- 1) Potreste specificare meglio le modifiche che verranno eseguite su Via Pontara Sandri (allargamento, pista ciclabile ecc.) con indicazione con precisione di luogo di inizio e luogo di fine di tali modifiche?

Deviazione Torrente Rosella

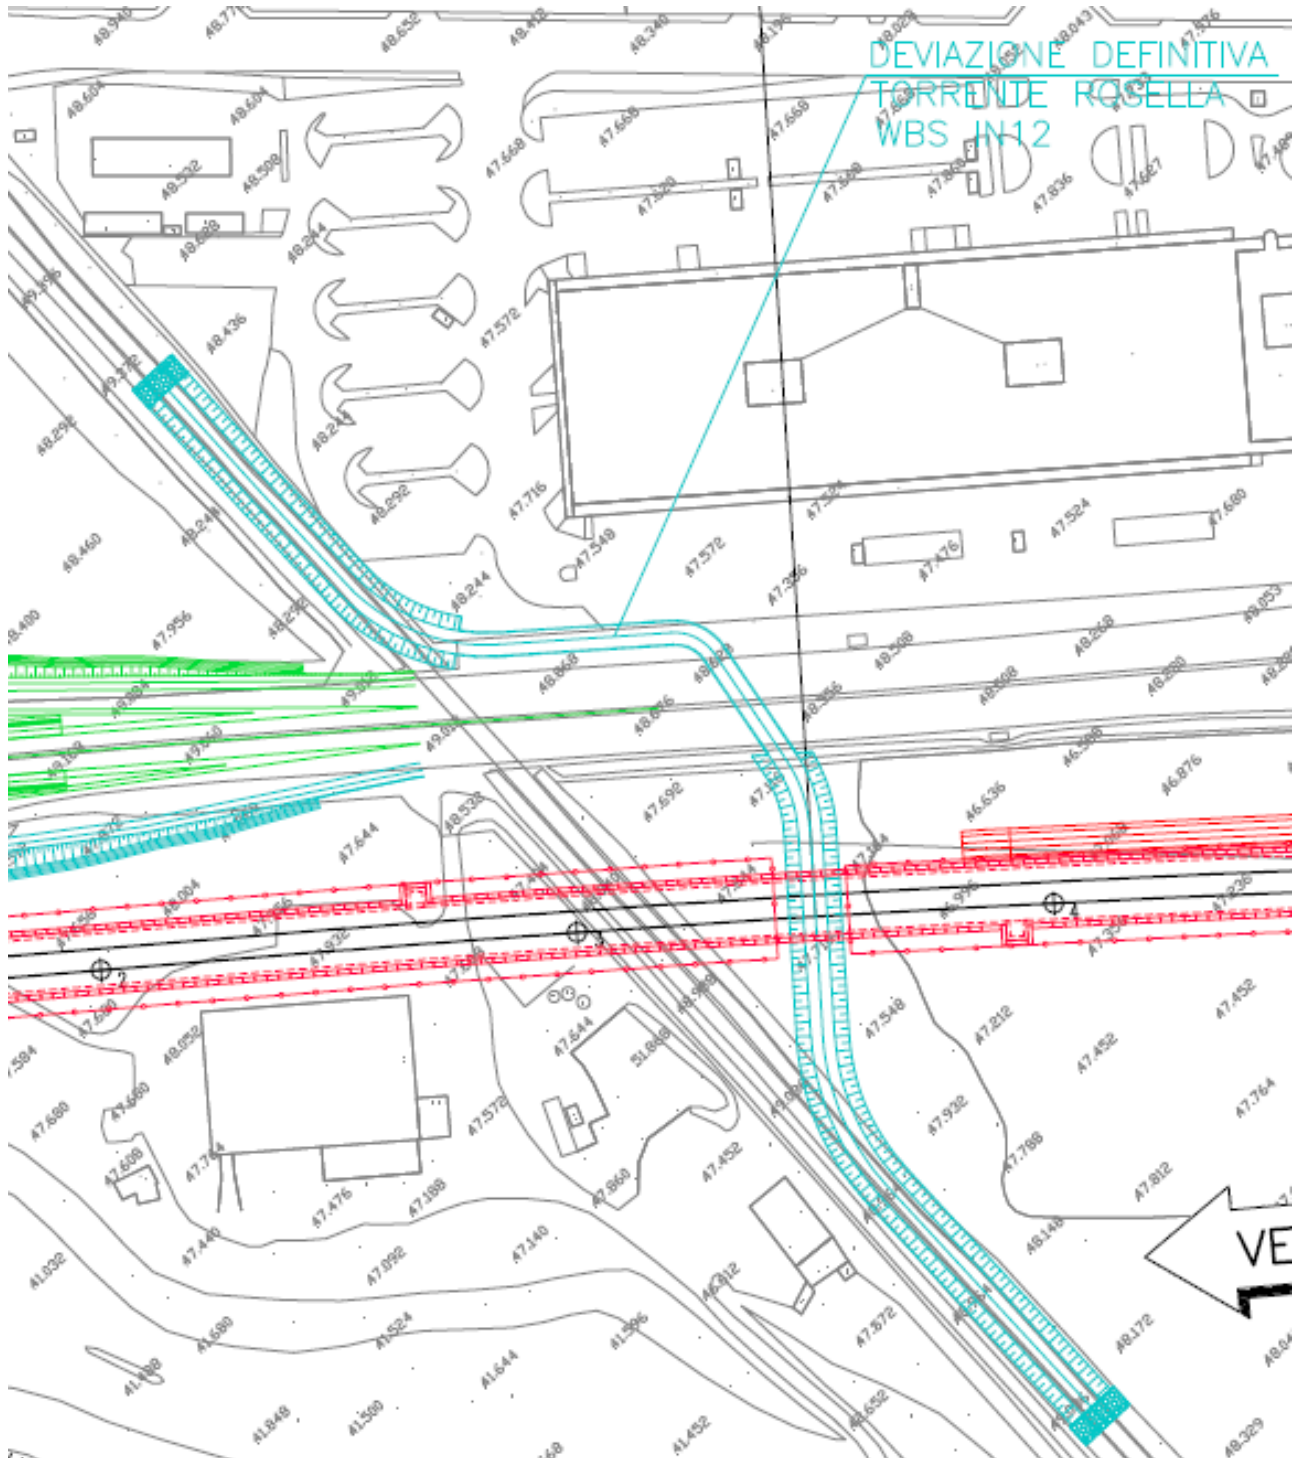
2) Buon giorno, visto che il corso Rosella verrà deviato per scavare la galleria, come farete e dove lo devierete?

E' prevista la deviazione definitiva del Rosella. Il torrente Rosella verrà deviato per fasi alternate rispetto ai tratti di realizzazione della galleria. Prima verrà realizzato il concio di galleria dove sarà ubicata la futura deviazione del torrente. Poi, spostato il Rosella nella sua posizione definitiva, verrà completata la galleria.

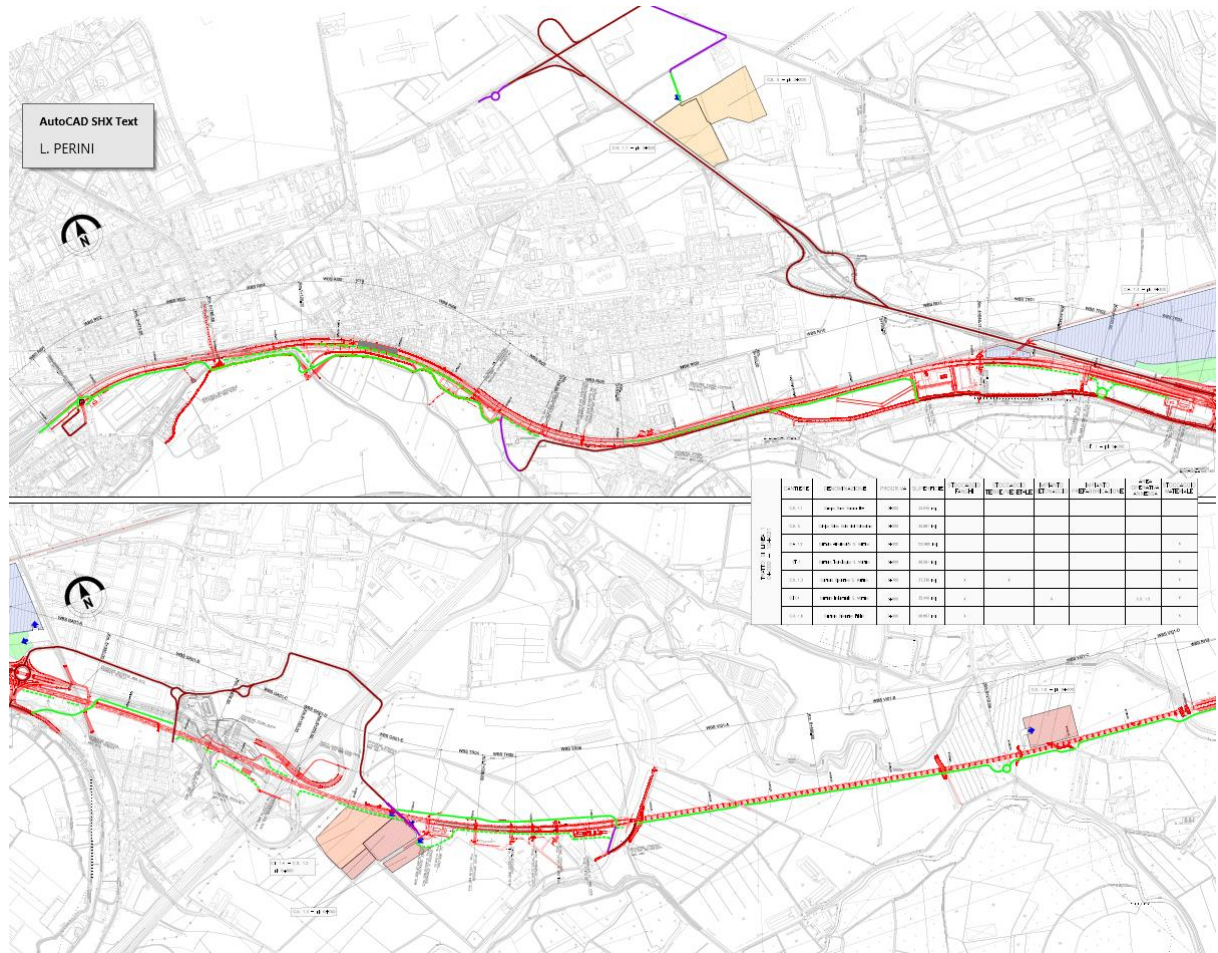
- 5) Nella presentazione, riguardo alla prescrizione n.20 della Delibera del Cipe n.84/2017, l'ing. Malavenda afferma che "La richiesta è stata quella di distinguere il traffico proveniente dall' autostrada, dal casello di Verona Est e dalla tangenziale, quindi, dal traffico locale. Per fare questo la soluzione tecnica adottata nell'attuale progetto definitivo è stata quella di realizzare un cavalcavia dell'attuale rotonda mediante la soluzione cavalcavia a due corsie in modo da distinguere i flussi di traffico locale da quello passante proveniente da VR Est". Come mai non ha accennato alla soluzione con due rotonde?

L'oggetto della presentazione è il progetto approvato dal CIPE, che prevede lo scavalco della rotonda esistente mediante cavalcavia.

La soluzione a due rotonde è una variante in corso di esame da parte di RFI. Il progetto diverrà operativo una volta progettata la nuova soluzione e approvata formalmente la variante.
